改善箇所説明図

① タイミングチェーンテンショナー

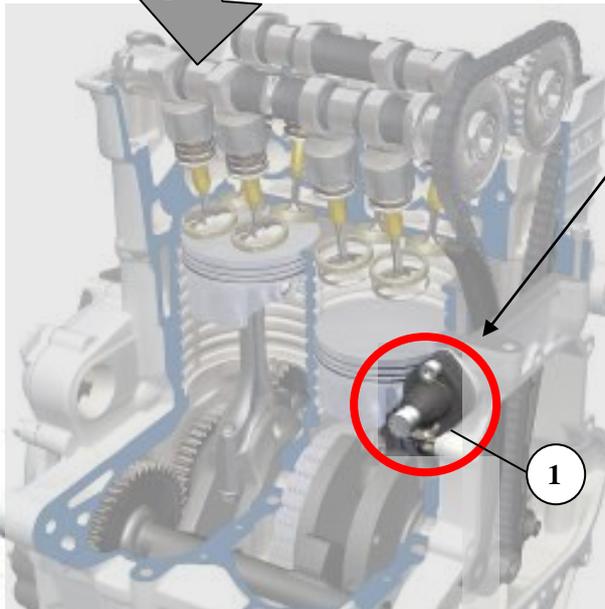
エンジンのタイミングチェーンに張力を与えるテンショナーにおいて、製造が不適切なためテンショナーが早期に摩耗することがある。そのため、タイミングチェーンから異音が発生し、そのままの状態で使用を続けると、バルブタイミングがずれ、最悪の場合、走行中にエンジンが停止するおそれがある。

全車両、タイミングチェーンテンショナーを良品と交換する。

タイミングチェーンテンショナー上に白ペイントマークを付ける(図示とおりに)
